OFICIO ELECTRÓNICO

ORD. N° : 817  
ANT. : PROYECTO DE ROTURA Y REPOSICION DE PAVIMENTOS EN ACCESO TERMINAL PORTUARIO TGN, COMUNA DE MEJILLONES.  
MAT. : ENVÍA OBSERVACIONES A PROYECTO DE ROTURA Y REPOSICION DE PAVIMENTOS EN ACCESO TERMINAL PORTUARIO TGN, COMUNA DE MEJILLONES.  
ADJ. : No hay

Antofagasta, 10 abril 2025

Figura 1

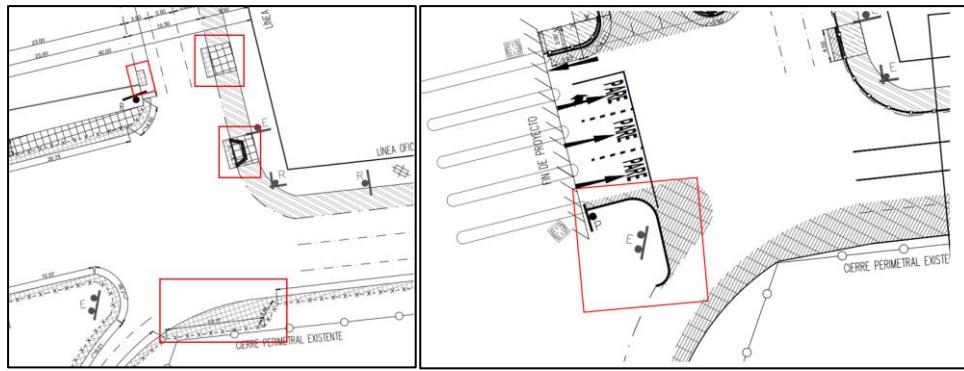
- 2.1. Planta de ubicación debe estar en escala 1:5000
- 2.2. En planta de demolición como en la planta de pavimentos proyectados, incluir trazados hasta el término del proyecto.
- 2.3. En cuadro de simbología incluir dispositivos de rodado.
- 2.4. En detalle junta de dilatación entre hormigones 7-7 cm corregir espesor de base granular a e= 7cm.
- 2.5. En planta de demolición indicar con nota en planta los dispositivos de rodado a remover.
- 2.6. En planta de demolición y planta de pavimentos proyectados se identifican distancias que no han sido acotadas. Se solicita incorporar distancias faltantes. (ver figura 1)

Figura 2

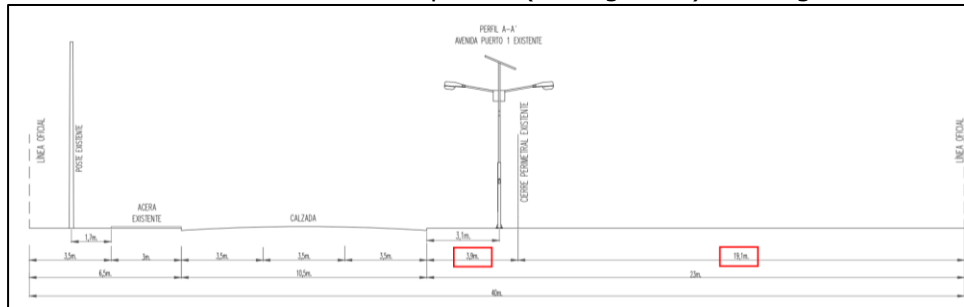
2.7. Perfil A-A' no coincide con lo indicado en planta (ver figura 2). Corregir.

Figura 3

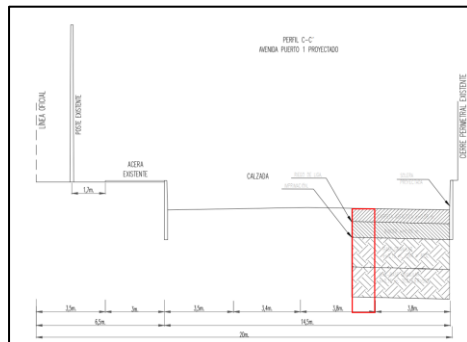
2.8. En perfil C-C' se solicita incorporar ancho de calzada proyectada (ver figura 3). Por otro lado, corregir distancia indicada en planta (ver figura 4), la cual no coincide con el perfil indicado.

Figura 5

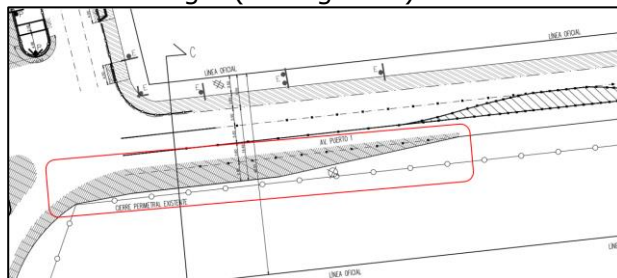
2.9. Indicar en Av. Puerto 1 la distancia correspondiente a la solera proyectada (ver figura 5). Por otro lado, aclarar si en este mismo sector hay solera existente. De ser así corregir simbología (Ver figura 6).

Figura 11

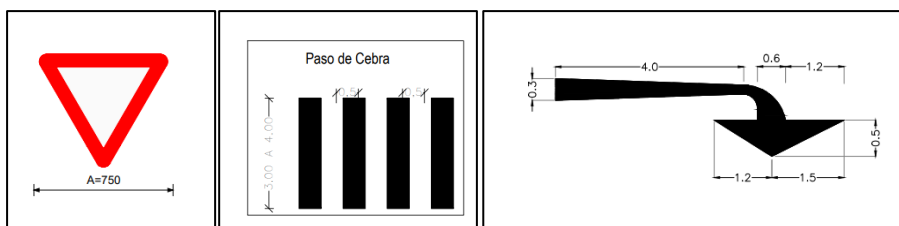
2.12. En el acceso vehicular en planta, se observa una discrepancia en la distancia del rebaje de solera respecto del detalle proyectado (ver figura 7). Corregir.
